C Â M A R A M U N I C I P A L D E V I L A D O C O N D E

RELATÓRIO PRELIMINAR

Procedimento de concurso público, nos termos do artigo 19.º, alínea b), do Código dos Contratos Públicos, para a empreitada «CAMPO DE FUTEBOL DO CAMPO DE JOGOS – GIÃO – INSTALAÇÃO DE RELVADO SINTÉTICO».

Resposta a pedidos de esclarecimento

Sicgen Transversal - kintal Contingent
A400 NR

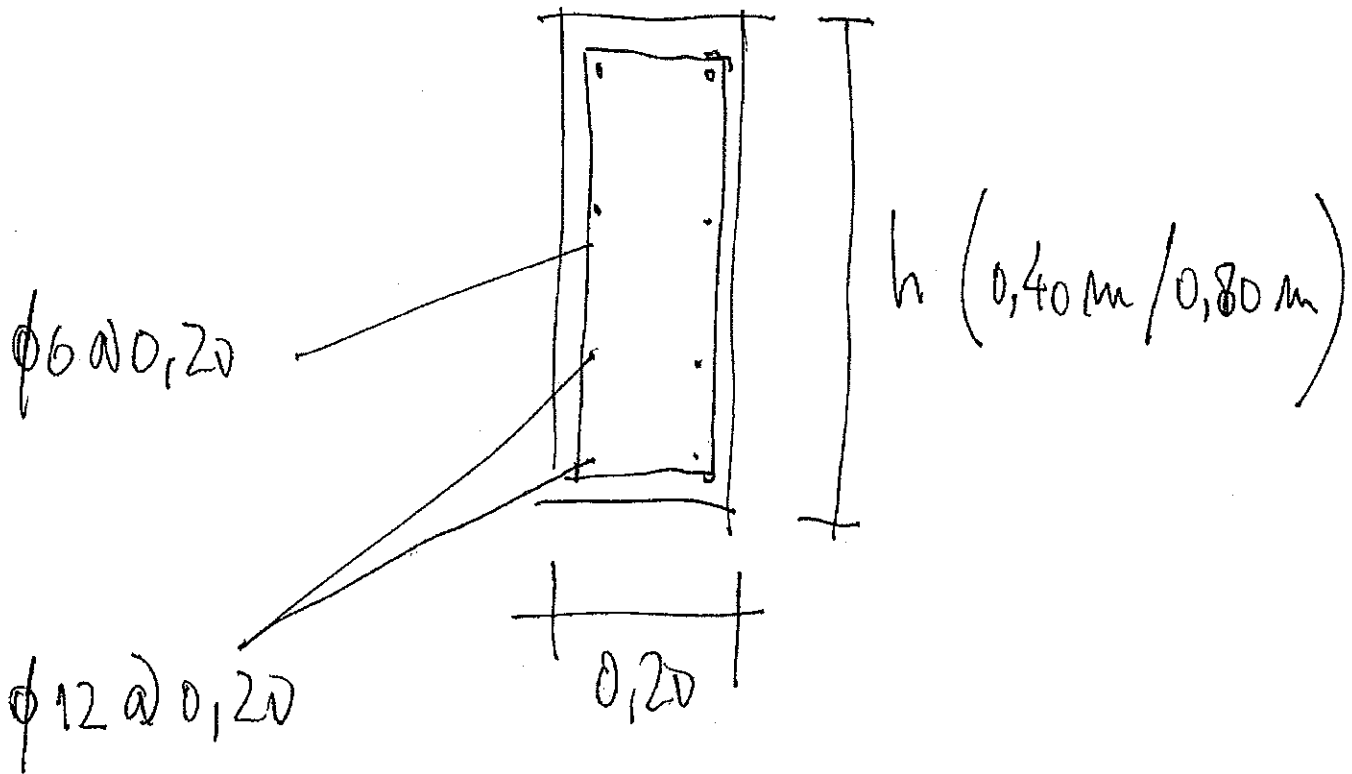
Pormenores de execução do lintel de contenção, com indicação do aço a considerar

Resposta

Ver desenho anexo
